Commissione Tecnica di Verifica dell'Impatto Ambientale - VIA e VAS

Parere n. 2459 del 14/07/2017

Progetto	<p style="text-align: center;"><b>ID_VIP: 3155</b></p> <p style="text-align: center;"><b>Realizzazione di un impianto idroelettrico ad acqua fluente mediante costruzione di sbarramento fluviale con innalzamento abbattibile sul fiume Tanaro nel Comune di Alba (CN)</b></p> <p style="text-align: center;"><b><u>Piano utilizzo del materiale da scavo</u> ai sensi del D.M. 161/2012</b></p> <p style="text-align: center;"><i>Parere Tecnico (ex art. art. 9 D.M. 150/07)</i></p>
Proponente	<p style="text-align: center;"><b>Tanaro Power S.p.A.</b></p>

Fig. 2. Area di cantiere (linea magenta) e area destinata a deposito temporaneo (tratteggiato arancio).

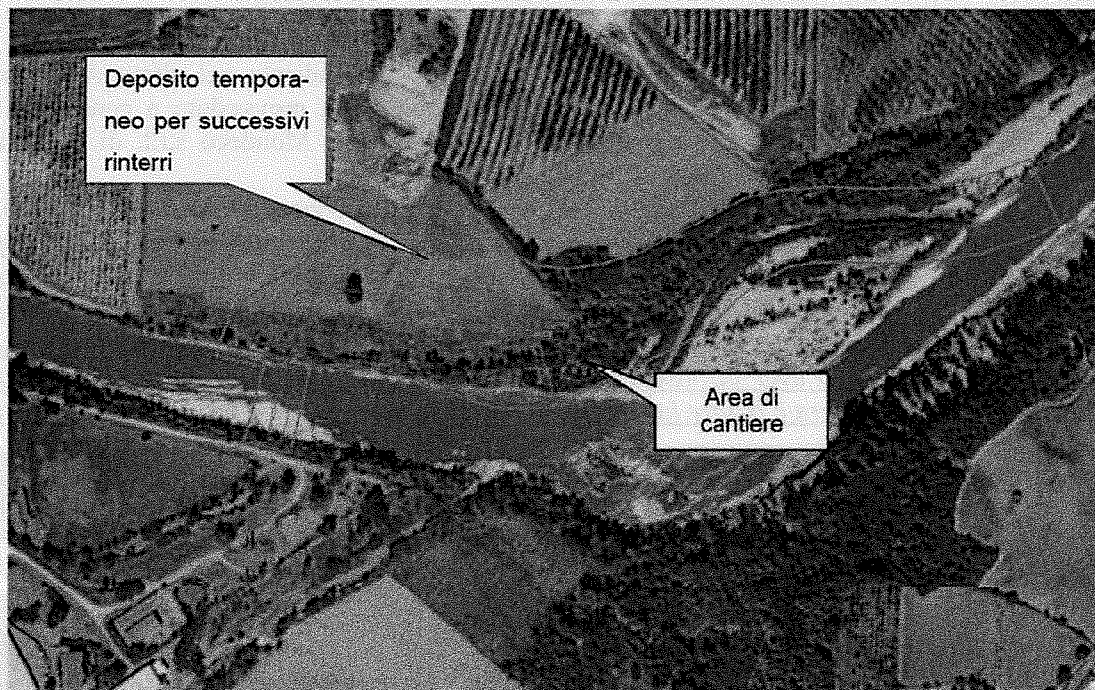
- sufficiente capacità delle aree individuate per depositi temporanei rispetto ai volumi di tutte le terre e rocce da scavo da ricevere e abbancare in cumuli;

Fig. 6. Planimetria dell'impianto in corpo traversa: soluzione alternativa localizzata presso un attraversamento esistente in sub-alveo.

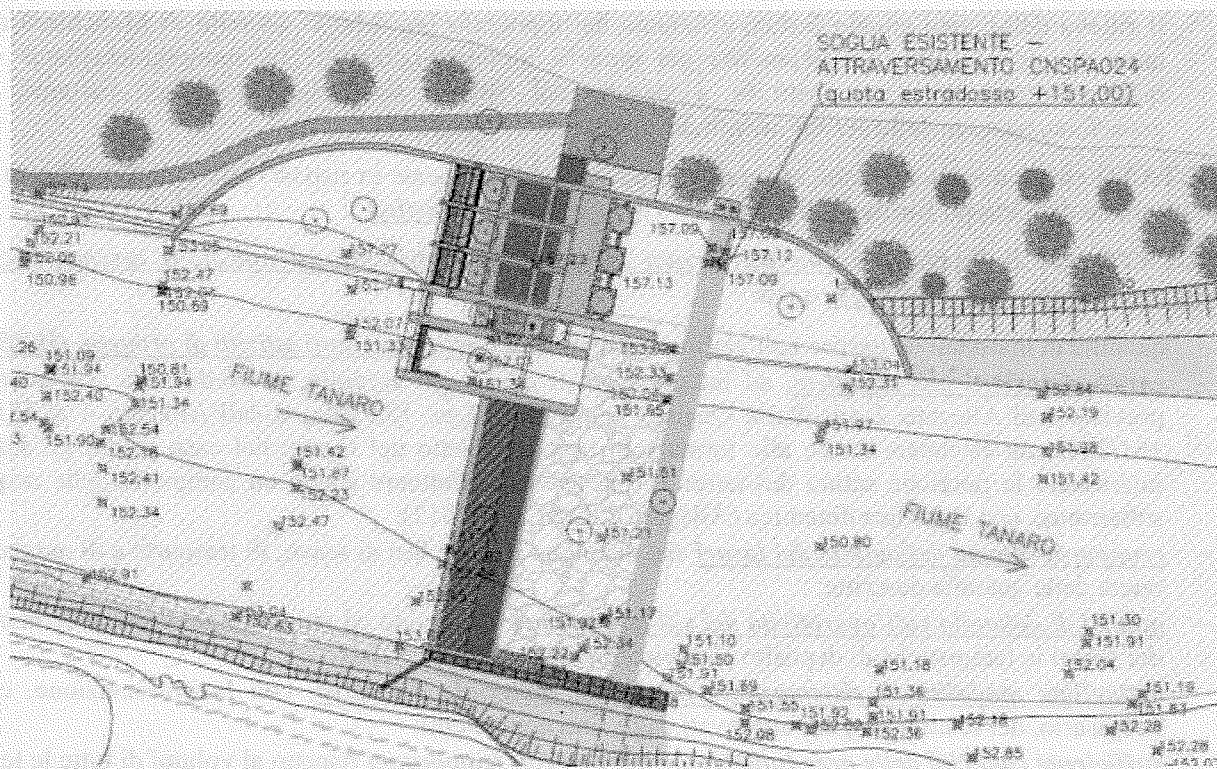
VALUTATO che nell'elaborato recante "Chiarimenti alla Conferenza di Servizi del 02/02/2017" (febbraio 2017), trasmesso alla DVA con nota del 24/02/2017, acquisita al prot. n. 576/CTVA del 27/02/2017, il Proponente, a seguito dei pareri espressi in suddetta sede da parte degli Enti coinvolti, ha illustrato un confronto tra una soluzione alternativa (sfruttamento di una soglia esistente ai fini energetici, individuata nell'attraversamento in sub-alveo delle condotte consortili delle acque reflue "Alba-Nord", circa 100 m a valle rispetto al sito originariamente scelto) e la soluzione di progetto, dichiarando che l'alternativa proposta rispetto alla soluzione originaria presenta alcuni vantaggi, tra cui una "Riduzione della movimentazione delle terre e rocce da scavo" la cui entità, peraltro, non è stata stimata;

VALUTATO che, qualora si optasse per la soluzione alternativa presentata, sebbene l'AIPo abbia evidenziato che l'attraversamento individuato più a valle non rappresenti una soglia, ma un semplice attraversamento in sub-alveo della condotta fognaria consortile, e pertanto abbia espresso "per quanto di competenza ai fini idraulici parere negativo ai sensi del R.D. n. 523/1904 e di compatibilità con il P.A.I.", il Proponente non ha provveduto ad aggiornare il PUT alla luce delle modifiche introdotte con riferimento ai volumi di materiale da scavo da movimentare, alla caratterizzazione del differente Sito di Produzione, ai percorsi previsti per il trasporto delle terre dalle aree di cantiere individuate per lo stoccaggio temporaneo del materiale fino al Sito di Destinazione;
